# Hydraulische nota

R1174-A1502: Renovatie Léonardkruispunt

| Project              | Studies totaalrenovaties - Léonardtunnel |
| Revisie              | 1                                        |

Figuur 27: grafiek flow pomp 4 voor T100 hoogzomer scenario 2100

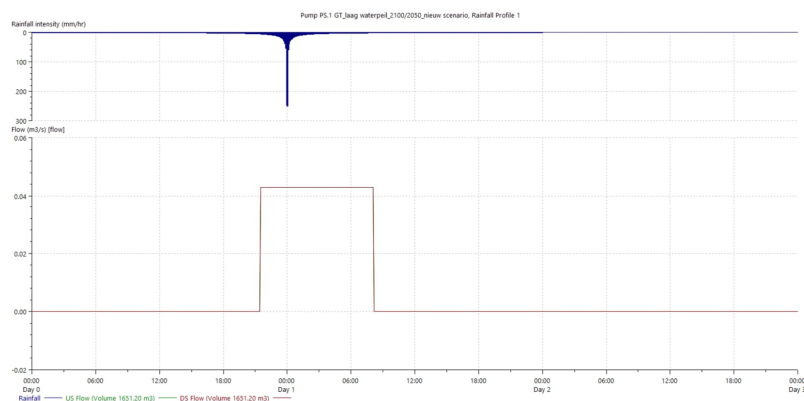
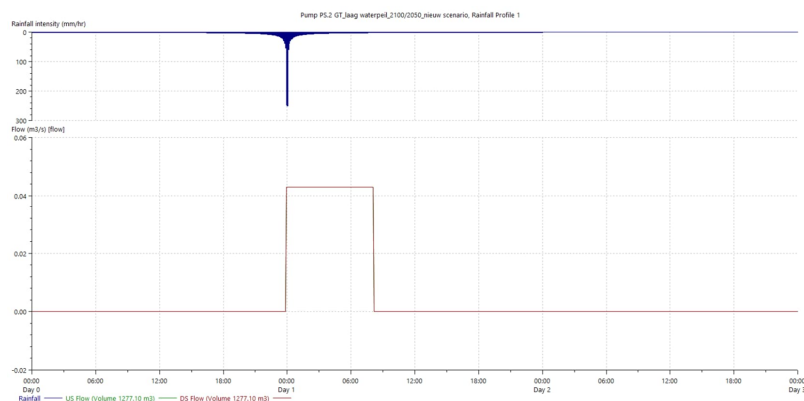
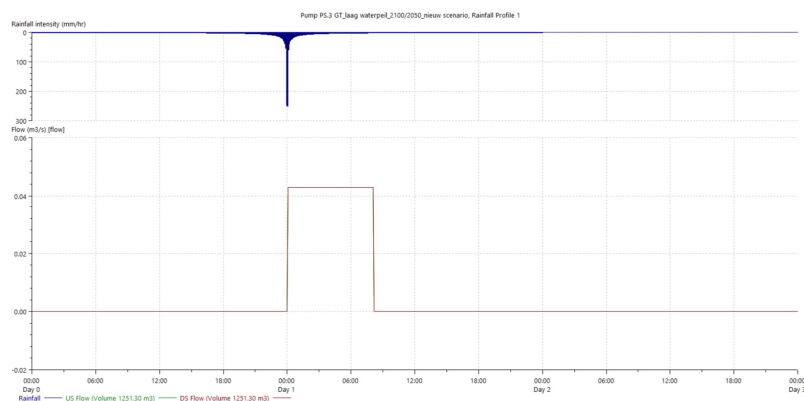
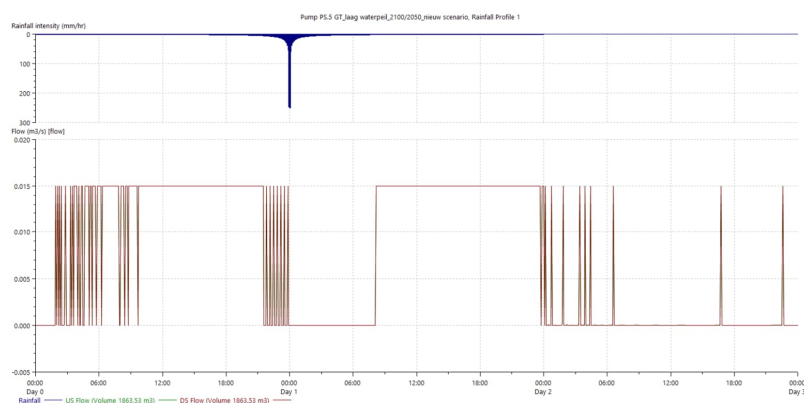
**Commenté [VJ1]:** is dit de nieuwe pomp?

**Commenté [NF2R1]:** ja , hier zie je dat de pomp uitvalt als de andere pompen werken

Figuur 28: grafiek flow pomp 4 voor bui f02 huidig klimaat in geplande toestand

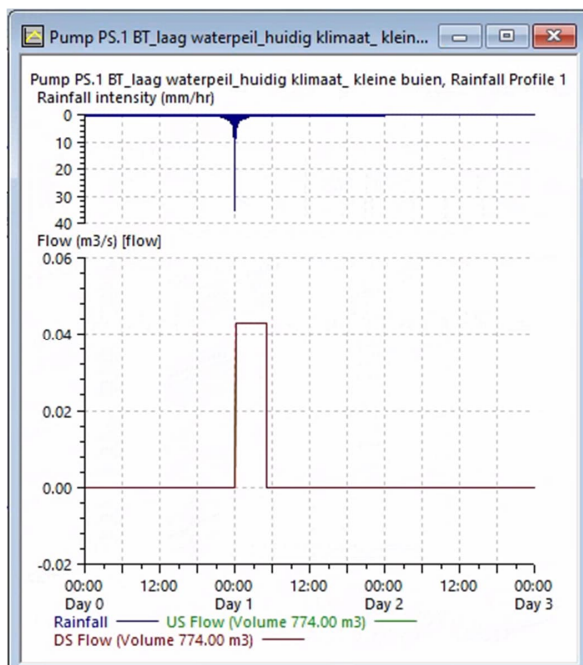
**Commenté [VJ5]:** Kunnen we ergens aantonen welke positieve effecten er dan wel zijn? --> lager debiet bij kleine buien? Meer spreiding van gesloosd volume?

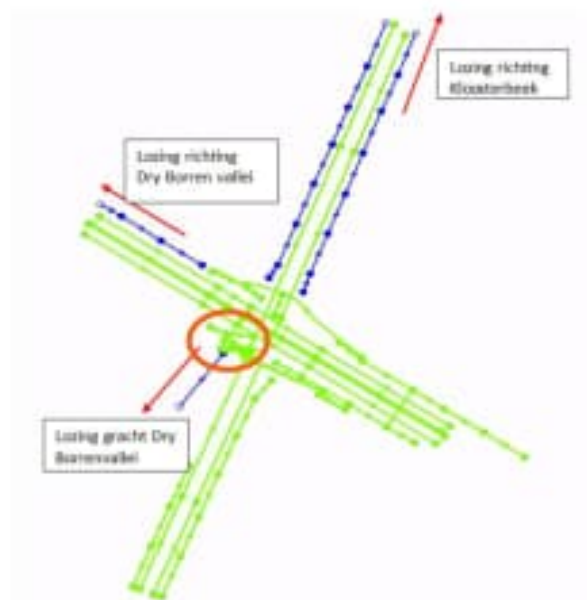
Dit zijn alle groene strengen in bovenstaand knipsel. De pompkelder bevindt zich op de oranje omcirkelde locatie. In de pompkelder wordt het opgevangen regenwater met grote piekdebieten, 100m verder naar de waterloop in de Dry Borenvallei gepompt in het Brusselse grondgebied in het Zoniënwoud. Deze vallei heeft zich reeds gevormd naar deze watertoevoer en zou nadelige effecten ondervinden indien dit volume sterk zou afnemen.

De blauwe streng in het westen stroomt gravitair af richting Brussel. Deze streng loopt ver door langs de E411 (1.5km) om vervolgens in Brussels grondgebied ook aan te sluiten in de waterloop die naar de Dry Borenvallei gaat.

De overige 2 blauwe streng in het noorden stromen langs de RD af richting de Kloosterbeek. Dit is een niet geklasseerde waterloop die in eigendom is van ANB en vangt reeds een groot deel van de regenwaterafvoer van het vier-armenkruispunt op.

In ontworpen toestand wensen we zo weinig mogelijk aan te passen aan het bestaande rioleringsstelsel. Dit vanwege de zeer beperkte ruimte aangezien het project volledig aangrenzend is aan het uiterst beschermde Zoniënwoud. Het wegenisontwerp zal beperkt wijzigen ten opzichte van bestaande toestand met een beperkte totale ontharding als gevolg.

Er wordt wel voorgesteld om olieafscheiders te plaatsen in de pompkelder en eventueel ook in de aansluiting op de Kloosterbeek ten noorden van het projectgebied (indien ANB dit wenst). Eventueel meegevoerde olie vanop de snelweg wordt zo afgescheiden van de regenwaterafvoer richting het Zoniënwoud. Ook worden de pompen in de pompkelder herbekijken om de piekdebieten beter af te stellen.

Provincie Vlaams-Brabant gaat akkoord met het voorgestelde rioleringsontwerp. Dit wil zeggen dat alle het RWA dat in bestaande toestand naar de pompkamer gaat, ook in ontworpen toestand aangesloten mag blijven op de pompkelder.

De westelijke streng die in bestaande toestand niet in verbinding staat met de pompkelder, mag behouden blijven.

De twee noordelijke strengen die in bestaande toestand afwateren naar de Kloosterbeek mogen in ontworpen toestand ook aangesloten blijven op de Kloosterbeek. Weliswaar dient dit nog besproken te worden met ANB om eventueel een olieafscheider te voorzien.
